Mission régionale d'autorité environnementale  
**Grand Est**

**Avis délibéré sur le projet d'exploitation  
du parc éolien du Mont des 4 Faux  
à Juniville, Bignicourt, Cauroy, Hauviné, La Neuville-en-Tourne-à-  
Fuy, Machault, Mont-Saint-Rémy et Ville-sur-Retourne (08)  
porté par la SAS Parc éolien du Mont des 4 Faux**

n°MRAe 2023APGE36

Figure 5 : Extrait de la carte du plan de paysage éolien de Champagne Ardenne

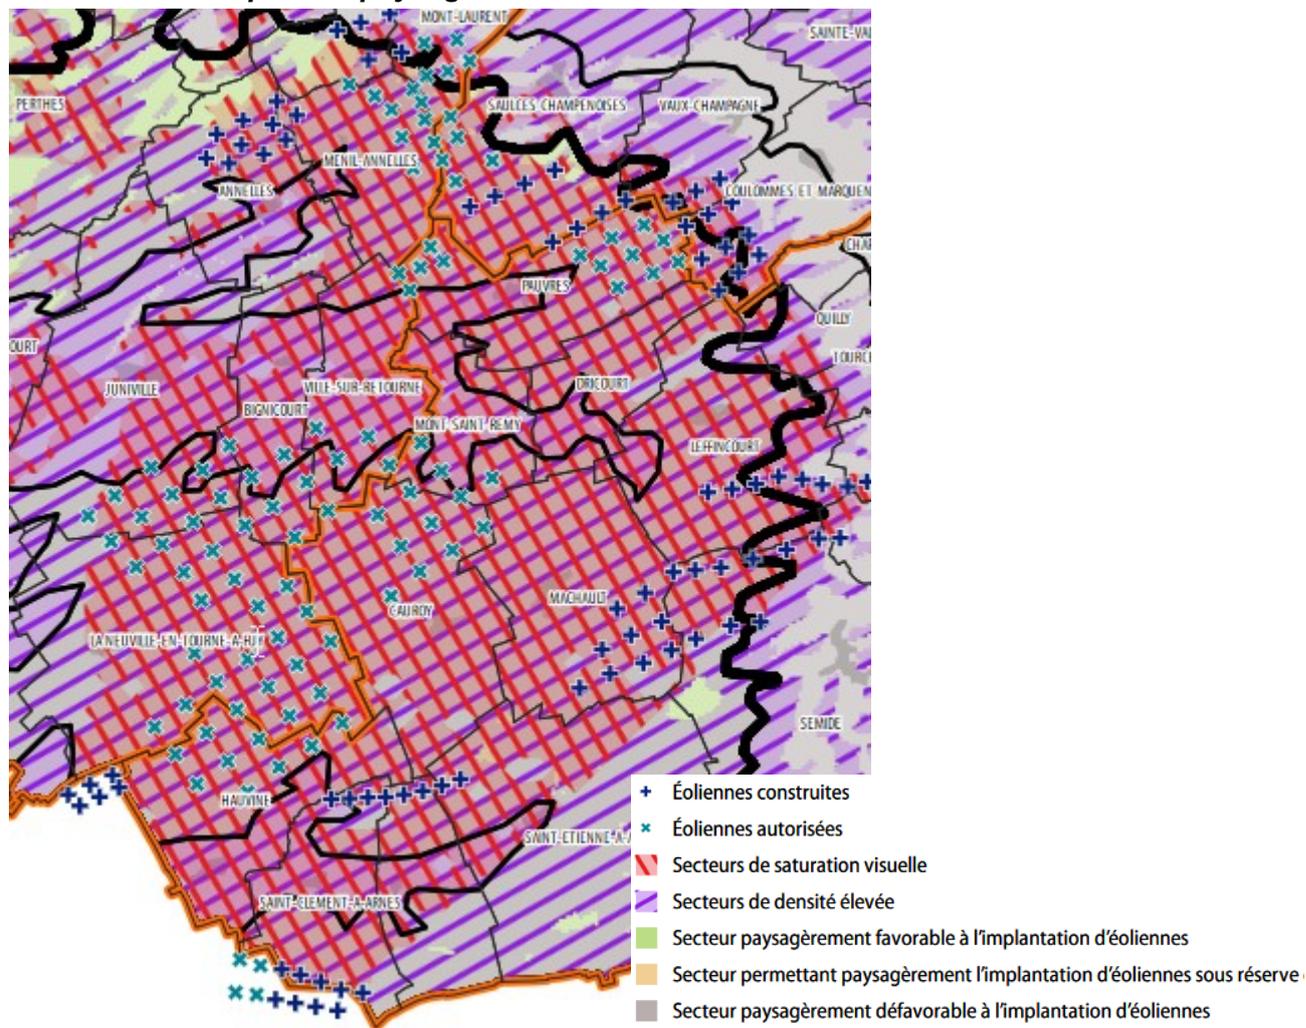
La conformité du projet avec les préconisations du plan de paysage éolien des Ardennes n'est pas démontrée et semble *a priori* non cohérente avec la dernière préconisation portant sur la « respiration visuelle ».

**L'Ae recommande au pétitionnaire de démontrer la conformité du projet avec les préconisations du plan de paysage éolien des Ardennes.**

Figure 10 : Exemple diagramme de saturation pour la commune de Cauroy

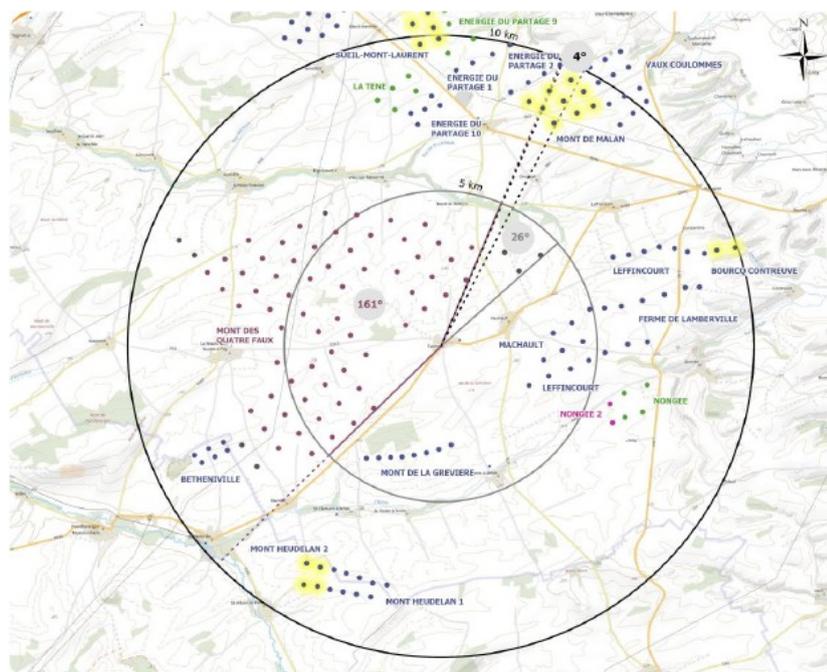
L'Ae s'est interrogée sur le respect des recommandations du SRE Champagne-Ardenne en matière de saturation et de respiration visuelle. En effet, elle constate que plusieurs villages ne bénéficient plus des *minima* recommandés par le SRE (angle de respiration de 160° et saturation inférieure à 180°). De même, elle rappelle que le plan de paysage des Ardennes préconise une inter-distance requise entre les parcs éoliens de 5 km environ afin de garantir une respiration visuelle suffisante entre des parcs de grande envergure.

**Aussi, l'Ae recommande au pétitionnaire de revoir en conséquence son projet à la baisse de manière à respecter les préconisations du SRE sur les angles de respiration et de saturation visuelles) et le plan de paysage des Ardennes.**

Figure 11 : Couloirs de migration de l'avifaune et enjeux ornithologiques en Champagne-Ardenne  
(source : SRE – juin 2012)

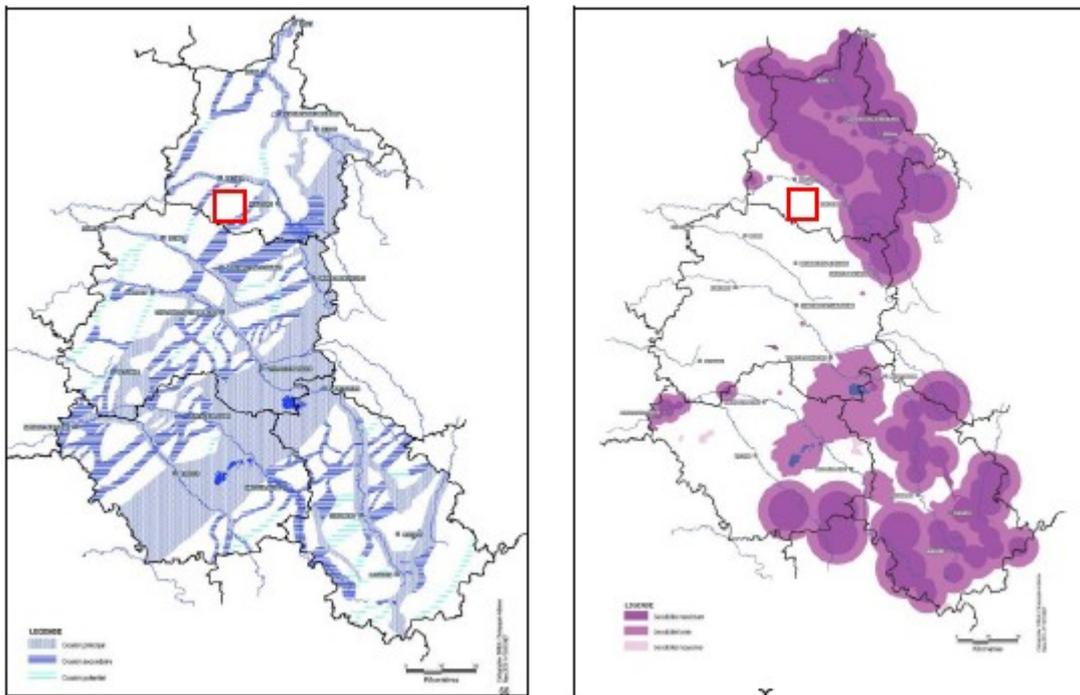
Bien que le projet soit situé en dehors des corridors identifiés pour la rédaction du SRE, l'Ae s'est interrogée sur la nécessité d'actualiser des données datant de plus de 10 ans, compte tenu de l'évolution probable de ces corridors du fait de la mise en exploitation d'autres parcs et du comportement des oiseaux principalement.

**L'Ae recommande au pétitionnaire de compléter son dossier par la présentation des corridors locaux et actuels de migration des oiseaux.**

Figure 14 : Carte du contexte éolien actualisé en février 2023

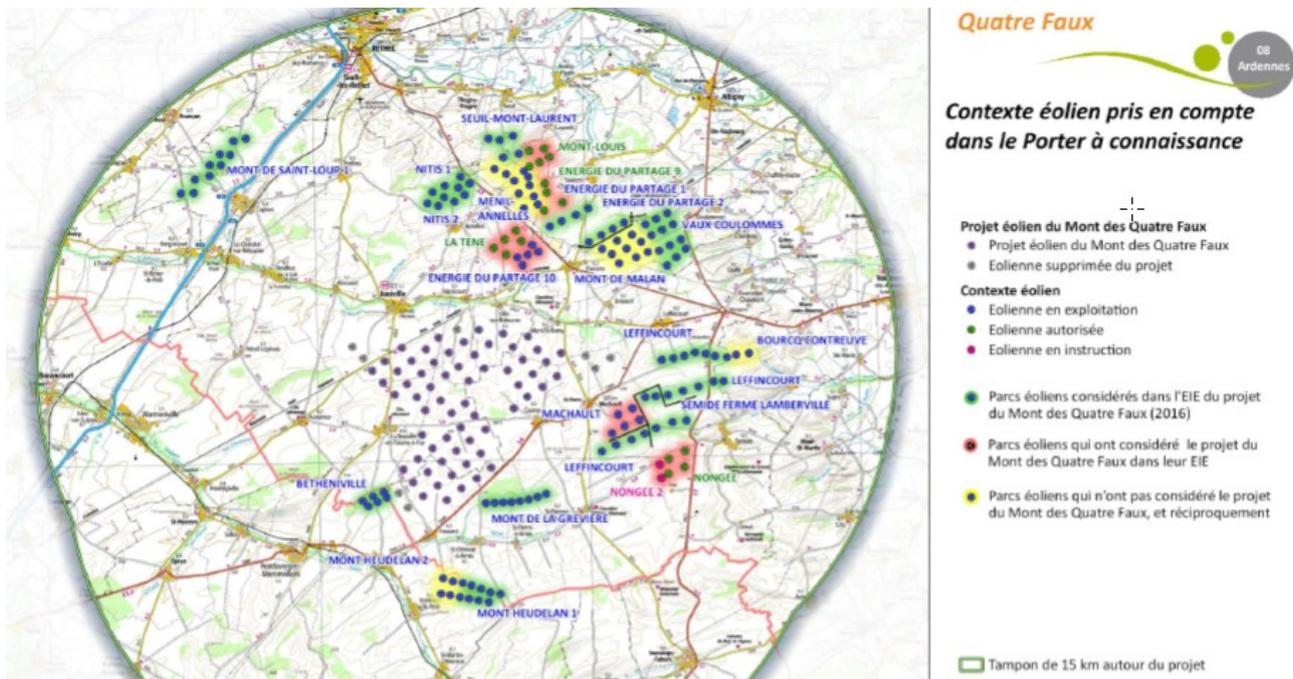
L'Ae regrette que les recommandations du SRE Champagne-Ardenne en matière de saturation visuelle ne soient pas suivies ainsi que celle du plan paysage des Ardennes et que la situation soit très aggravée par l'implantation de ce projet.
